Date: 10 février 2015

Prolongement de la ligne B du métro aux Hôpitaux Lyon Sud Concertation préalable Observations et attentes de notre association

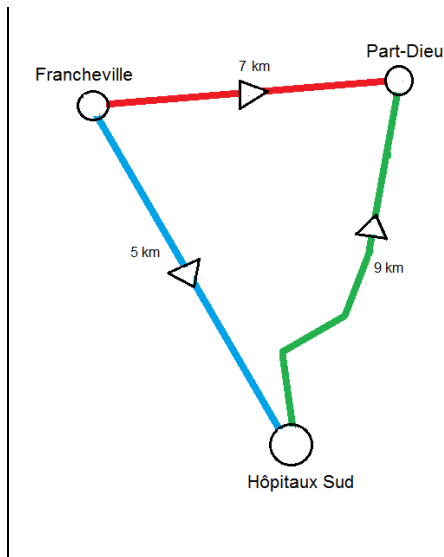
Nous nous élevons contre l'implantation d'un tel ensemble routier (échangeur et grand parking), avec son intense trafic, ininterrompu jour et nuit, et les pollutions acoustiques et atmosphériques inhérentes, à proximité immédiate d'un hôpital. Ce serait une grave erreur pour la santé publique !

Même du point de vue des déplacements mixtes (auto + métro), pour un usager venant de l'Ouest (par exemple Francheville) et se dirigeant vers la Part-Dieu, le passage par Hôpitaux Sud n'est pas rationnel du tout: il entraîne un trajet avec rebroussement, deux fois plus long que le trajet direct (radiale TC à améliorer) ! Voir croquis ci-contre.

Nous proposons de prolonger le métro sur 2 km (une seule station), jusqu'à proximité de l'autoroute A 450 et de **relocaliser, près de ce nouveau terminus, le pôle multimodal et le P + R**.
